**INFORMACJA**

Dotyczy przetargu na: **budowa sceny zadaszonej przy Gminnym Ośrodku Kultury w Rudzicy**

**schemat konstrukcji ścian**

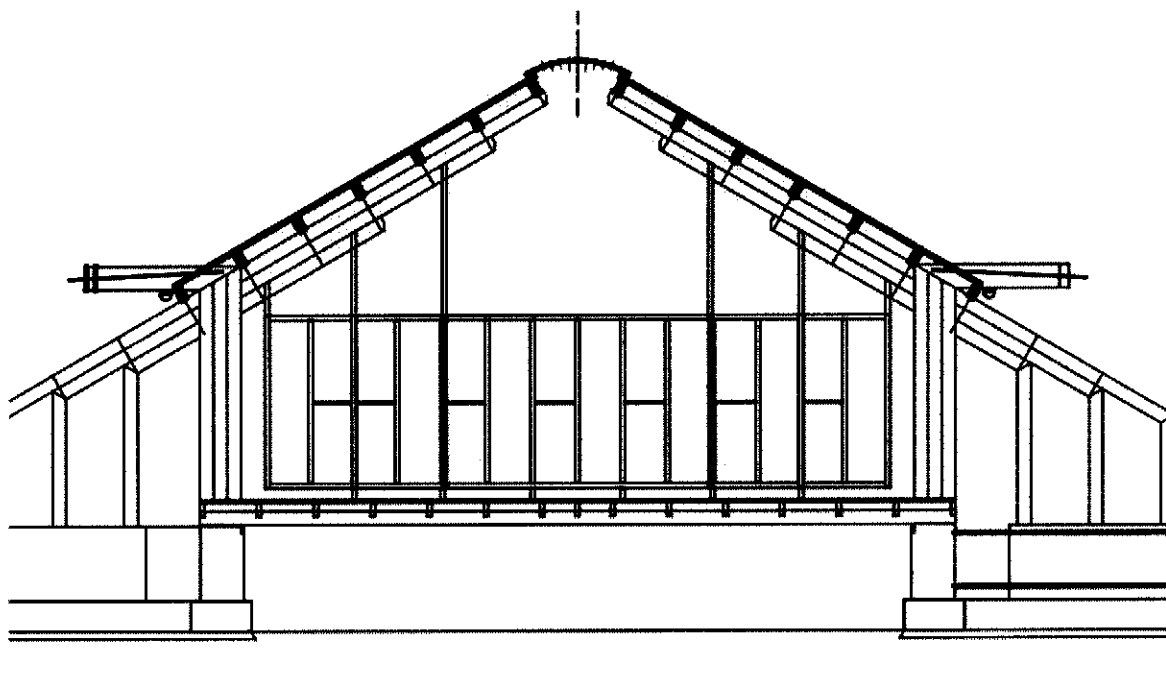
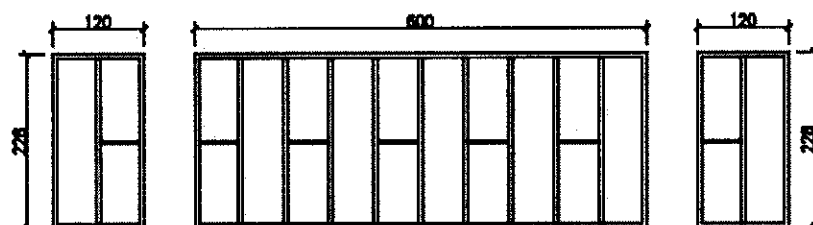
9. Poz.45 Ścianki i przegrody w lekkiej konstrukcji, konstrukcja szkieletu. Proszę o rysunek konstrukcji szkieletu;
10. Poz.46 Obłożenie ścianek płytą OSB. Czy obłożenie ma być jednostronne konstrukcji szkieletu, czy dwustronne;

Ad 9. Konstrukcja szkieletu znajduje się w załączeniu nr 1.

ściana drewno 10 x 4cm co 80cm nakładane słupki  
- jako szkielet konstrukcyjny; profile 6 x 10cm posadowione na  
ścianach głównego budynku.
